◆これまでの委員会での主な報告内容

- ◆今回の委員会での報告・審議事項
- 1. 石垣復旧措置案(復旧勾配・石垣解体範囲案、石材補修案) 【審議】
 - ・長局棟下石垣 H411・H415
 - → 復旧勾配・解体範囲案再提示
 - 数寄屋棟下北側石垣 H370・H371
 - → 抜け・突出石材や間詰石の補完工、石材補修案再提示
 - 数寄屋棟下南側南面石垣 H341・H342
 - → 上部膨らみに対する復旧勾配・解体範囲案再提示
- 2. 石垣耐震診断結果報告「現状] 【報告】
- ◆令和4年度の今後の進め方

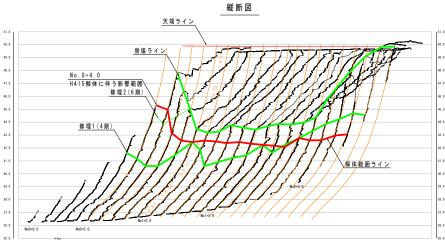
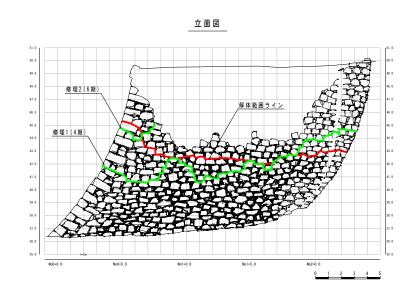
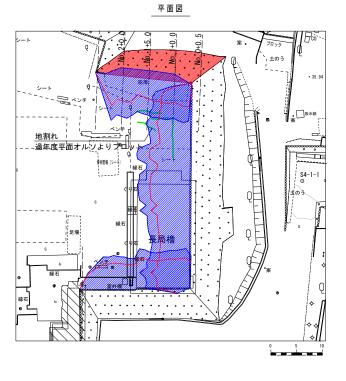
- ・H416に桑原論文(桑原1984)で測量した断面があるため、各断面に重ね合わせを実施。
- ・重ね合わせた結果、全断面近似している。
- ・上記より、H416桑原論文を基準勾配断面として解体範囲を検討した。

※精査した結果、前回の解体範囲案と同じ範囲となる。

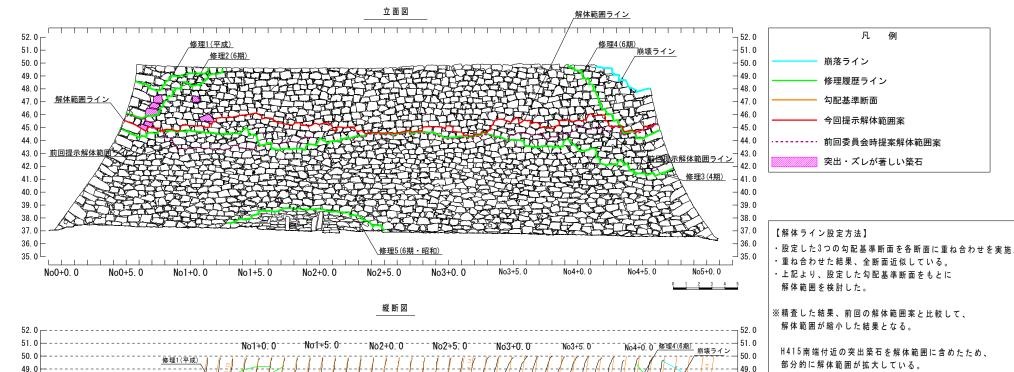
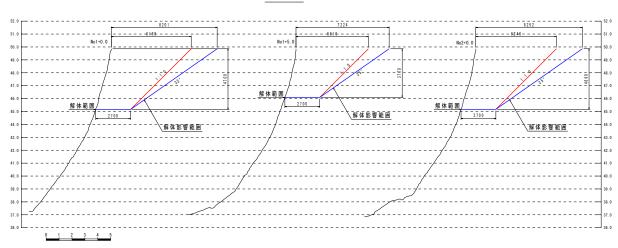
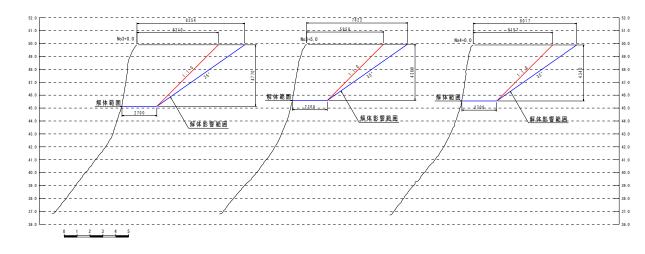
- ・H415、H416それぞれに桑原論文(桑原1984)で測量した断面があるため、 2つの断面をH415に重ね合わせを実施。
- ・重ね合わせた結果、No.2+6.0を境に大きく分けて2つの傾向が確認できた。
- ・No.0+0.0~No.2+5.0については、H415桑原論文の断面と近似している結果となった。
- ・No. 2+6.0~No. 4+4.0については、石垣上部はH416桑原論文。石垣中部はH415桑原論文と近似している結果となった。
- ・上記より、No.0+0.0~No.2+5.0については、H415桑原論文を基準勾配断面とする。 No.2+6.0~No.4+0.0については、2つの桑原論文を組み合わせた断面と基準勾配断面とする。 No.4+1.0~No.4+5.0については、H416桑原論文を基準勾配断面とする。

※精査した結果、前回の解体範囲案と比較して、

H415南端付近の突出築石を解体範囲に含めたため、 部分的に解体範囲が拡大している。 また、H411に影響あり。

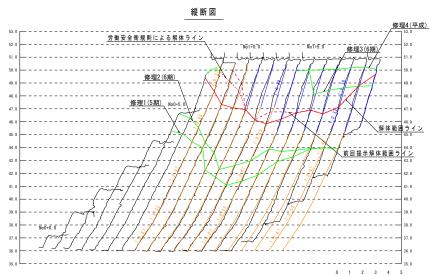
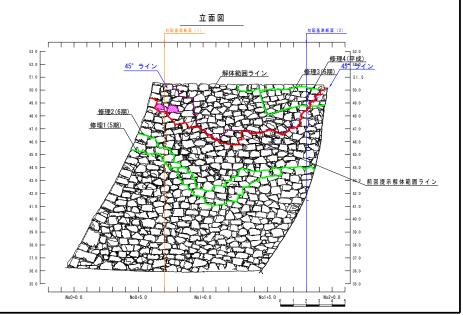
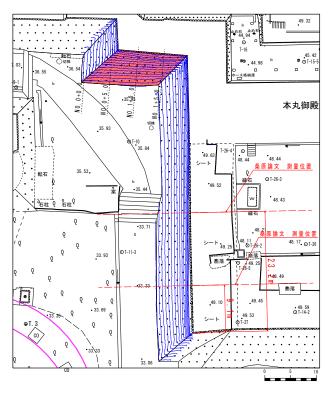
- ・H342の変状が少ない2断面 (No.0+7.0、No.1+8.0) を抽出し、各断面に重ね合わせを実施。
- ・重ね合わせを行った結果、石垣上部はNo.1+8.0と概ね近似している事が確認できた。
- ・2断面を用いて、解体範囲を設定した。
- ・No.0+0.0~No.0+9.0については、突出が著しい築石を解消する範囲とした。
- ・No.1+7.0~No.2+0.0については、安全衛生規則に基づいた勾配設定とした。

※精査した結果、前回の解体範囲案と比較して、解体範囲が拡大した結果となる。 ※隣接する石垣(H341)への影響範囲については、別途図示する。

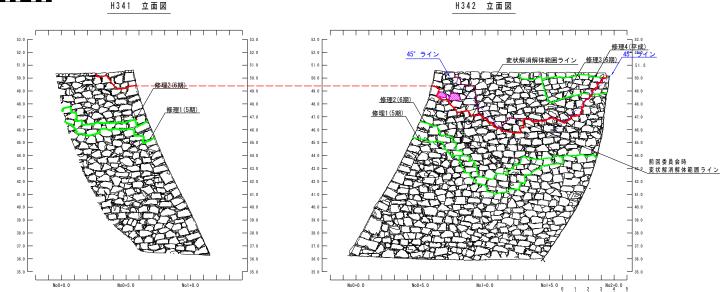
- ・H342の解体範囲を見直したため、H341の一部を解体範囲とした。
- ・H341の解体範囲は必要最小限とした。

【H370, H371への影響範囲について】

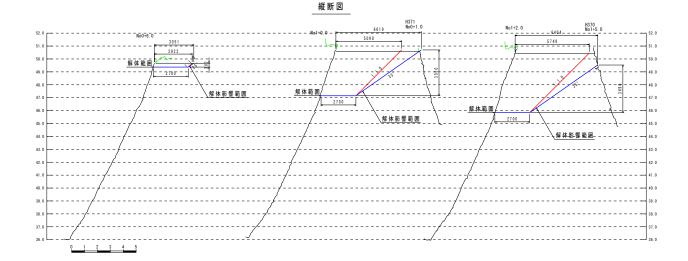
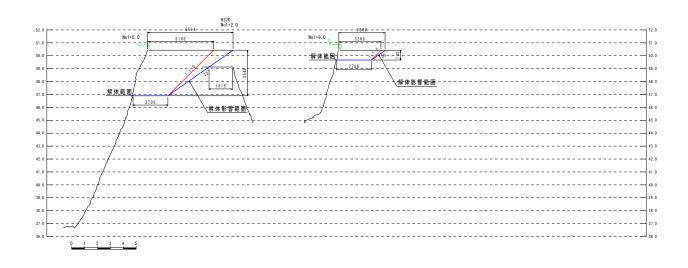
H342を解体するにあたり、掘削勾配35°の 影響範囲がH370,H371に一部影響する。

【補修工法について】

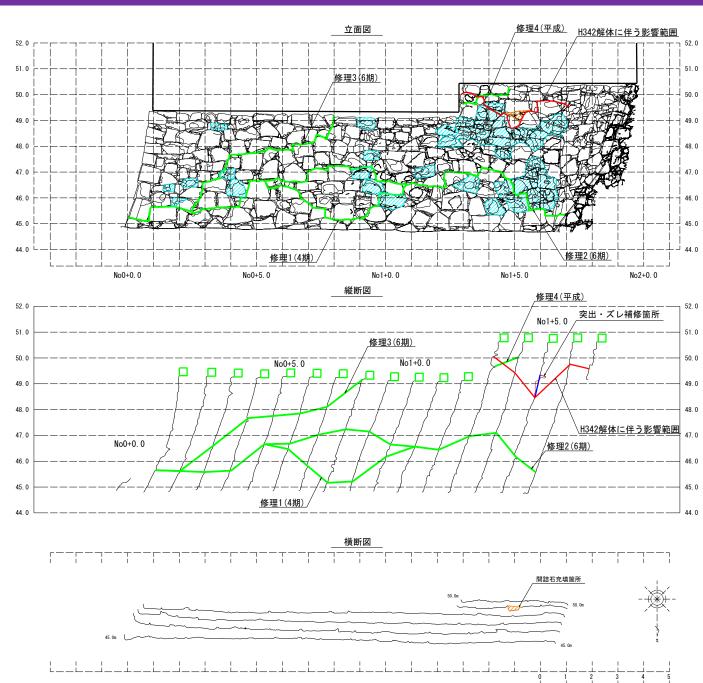
- ・築石表面被熱部の剥離部分を接着剤・アンカーピン で固定をする。
- ・剥離部に接着剤を塗布し、表面に接着部を出さないよう施工するため、施工後も景観を崩さない。
- ・接着剤の厚さについては、薄層に塗布し表面までの 高さを、極力変化しないようにする。

- ・石垣構造上、不安定になるため隙間に間詰石を充填する。
- ・隙間が埋まるよう、加工し充填する。
- ・出来るだけ控長を確保する。

・H342を解体するにあたり、掘削勾配35°の影響範囲が 一部影響するため、該当範囲は解体復旧を行う。 (位置関係は復旧措置案 H342参照)

【補修工法について】

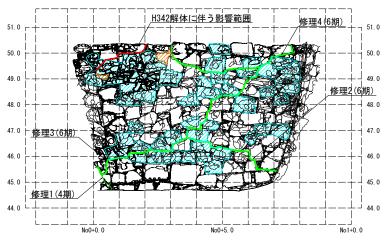
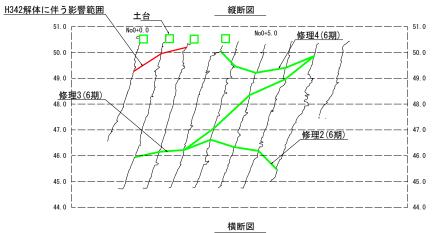
- ・築石表面被熱部の剥離部分を接着剤で固定をする。
- ・剥離部に接着剤を塗布し、表面に接着部を出さない よう施工するため、施工後も景観を崩さない。
- ・接着剤の厚さについては、薄層に塗布し表面までの 高さを、極力変化しないようにする。

- ・石垣構造上、不安定になるため隙間に間詰石を充填する。・隙間が埋まるよう、加工し充填する。出来るだけ、 控長を確保する。

・H342を解体するにあたり、掘削勾配35°の影響範囲が 一部影響するため、該当範囲は解体復旧を行う。 (位置関係は復旧措置(案) H342参照)
